METRO_CLEARANCE_AUDIT Â· accesos de Metro y CercanÃas

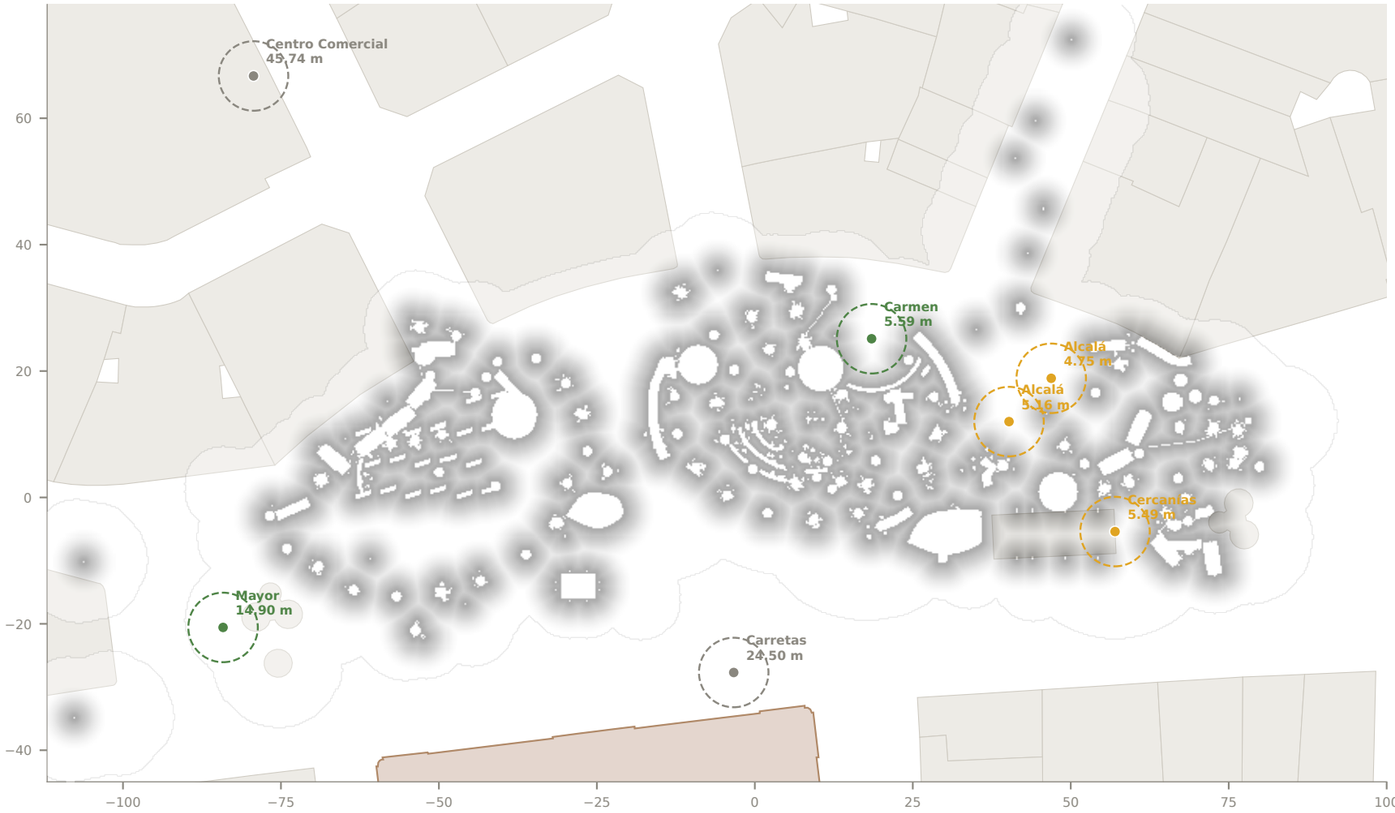
La banda de 5,5 m usada en 03B (D03B-02) se AUDITA, no se asume como obligaciÃ³n normativa. Se mide la distancia real al elemento de proyecto mÃ¡s prÃ³ximo y el ancho libre frontal.

Cercanías â–¸ VEGA_HELECH 5.49 m (z0.5)

Alcalá â–¸ LAB02 4.75 m (z0.0)

Alcalá â–¸ VEG2_TROPIC 5.16 m (z1.8)

CRITERIO. Se separan dos cosas que en planta se confunden. (a) OBSTÃCULO A NIVEL DE BOCA: elemento cuya base estÃ¡ por debajo de +2,50 m, es decir con el que se puede tropezar o que estrecha el frente de evacuaciÃ³n â€” es la medida que importa. (b) ESTRUCTURA AÃ‰REA: loops, dosel y cinta que cruzan sobre el acceso; en planta aparecen Â«a 0,09 mÂ» pero pasan a +10,00 m y no invaden nada, sÃ³lo cubren. Se mide ademÃ¡s el ancho libre frontal mÃnimo en 24 direcciones y el gÃ¡libo sobre la vertical de la boca.

INTERPRETACIÃ“N. La exclusiÃ³n de 5,5 m (D03B-02) se aplicÃ³ a discos y mÃ¡stiles, pero la vegetaciÃ³n E02 y las piezas menores se implantaron despuÃ©s con reglas propias. ACCIÃ“N PENDIENTE: contrastar con el criterio real de Metro de Madrid (evacuaciÃ³n, ventilaciÃ³n, accesos de emergencia y mantenimiento) antes de mover nada. La banda de 5,5 m NO se interpreta aquÃ como obligaciÃ³n normativa.
